Mission régionale d'autorité environnementale  
Provence-Alpes-Côte d'Azur

**Avis de la Mission Régionale  
d'Autorité environnementale  
de Provence-Alpes-Côte d'Azur  
sur le projet de parc photovoltaïque de la Michèle à  
Marseille (13)**

**n° Garance – 2020-2553**

Figure 4 : état des lieux (source : permis de construire, PC-01-4)

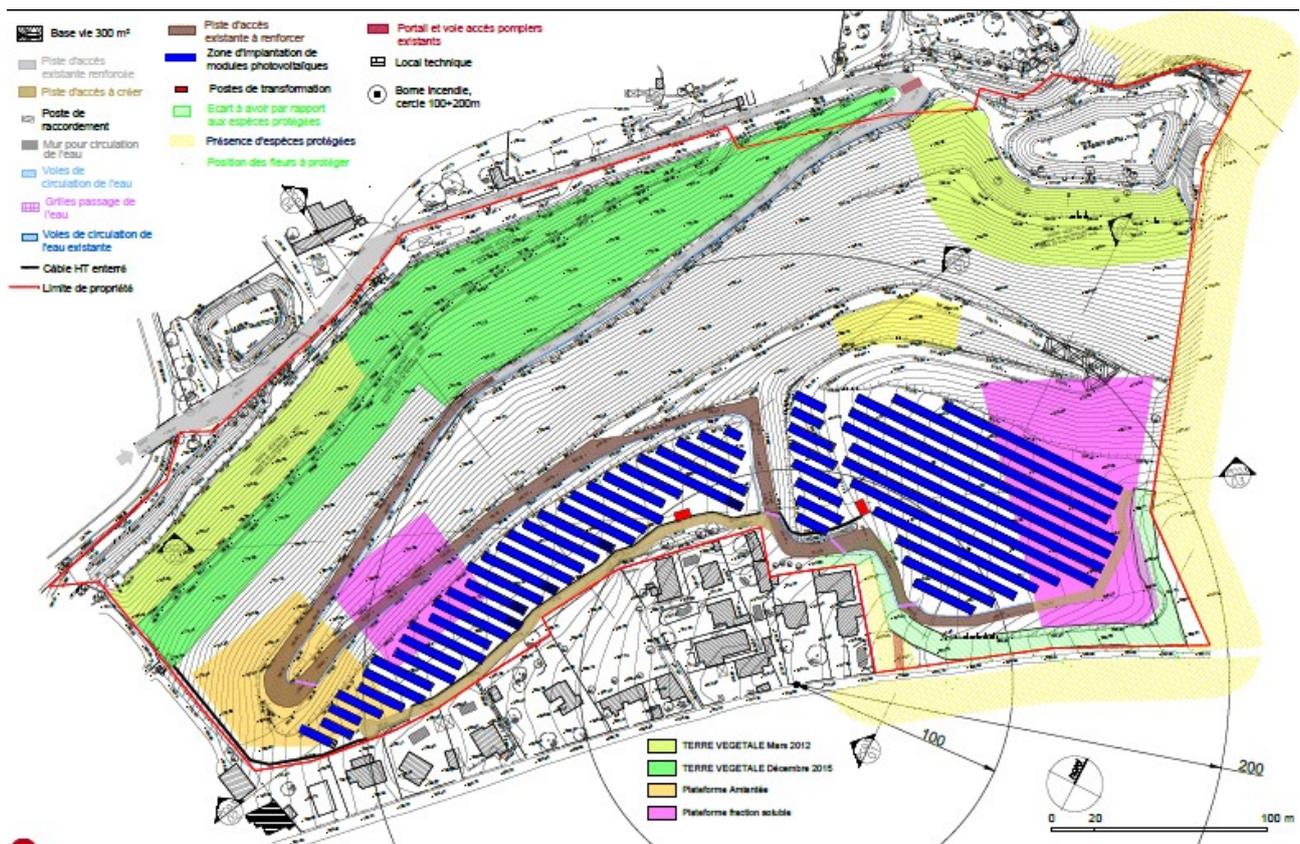
La description des travaux susceptibles d'occasionner des mouvements de terre, même limités (tranchées, terrassements, mise en place des pieux) est très succincte et aucune étude de sols et de mesures spécifiques de précaution, notamment en phase chantier, ne sont présentés dans l'étude d'impact. Or, selon les cartes du permis de construire, le parc photovoltaïque intercepte

plusieurs plateformes de « fraction soluble » et « amiante » sans que soient explicités les enjeux et les risques actuels relatifs à ces plateformes.

L'étude (page 138) cite un rapport de cessation d'activités, qui « évoque la possibilité pour le site d'accueillir des panneaux photovoltaïques. Les plateformes créées par l'ISDI/ISDND sont particulièrement propices à l'implantation d'un parc photovoltaïque, sans qu'il soit nécessaire d'engager de travaux de terrassement ». Le pétitionnaire devra se conformer aux prescriptions édictées dans l'arrêté de cessation d'activité, en particulier les mesures en phase chantier, pour éviter toute pollution de l'air, des sols et de l'eau par ruissellement.

**Recommandation 7: Évaluer les impacts des travaux sur les sols de l'ancienne ISDI/ISDND et définir les mesures nécessaires pour éviter toute pollution de l'air, des sols et de l'eau en se conformant aux prescriptions de l'arrêté de cessation d'activité de l'ancienne installation de stockage de déchets.**
